改善箇所説明図

ダッシュパネルインサート

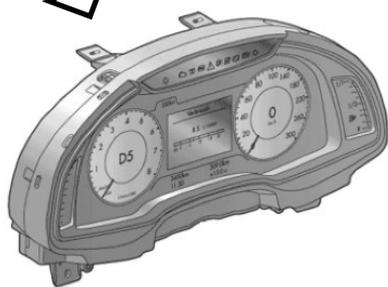
基準不適合発生箇所

ダッシュパネルインサートにおいて、コントロールユニットのプログラムが不適切なため、シートベルト非着用時、シートベルト警告灯が1回あるいは短時間のみしか点灯せず、警告音も1回しか鳴らないおそれがある。

改善の内容

全車両、ダッシュパネルインサートのコントロールユニットのプログラムを対策プログラムに書き換える。
